【大臣認定仕様との違い】

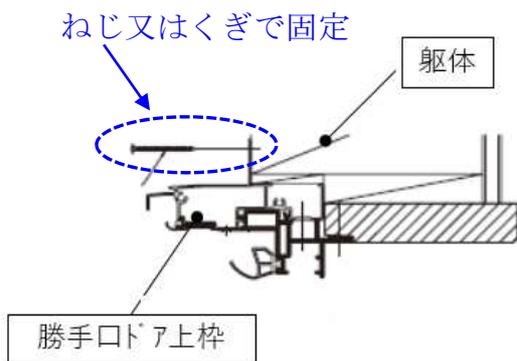
認定を受けた防火窓勝手口ドアは、その上枠から、躯体(柱)にねじ又はくぎで固定されることが認定書に記載されていますが、当該製品は、勝手口ドアの上枠とひさしを一体に組み立てし、ひさし上部から躯体(柱)に固定しています。
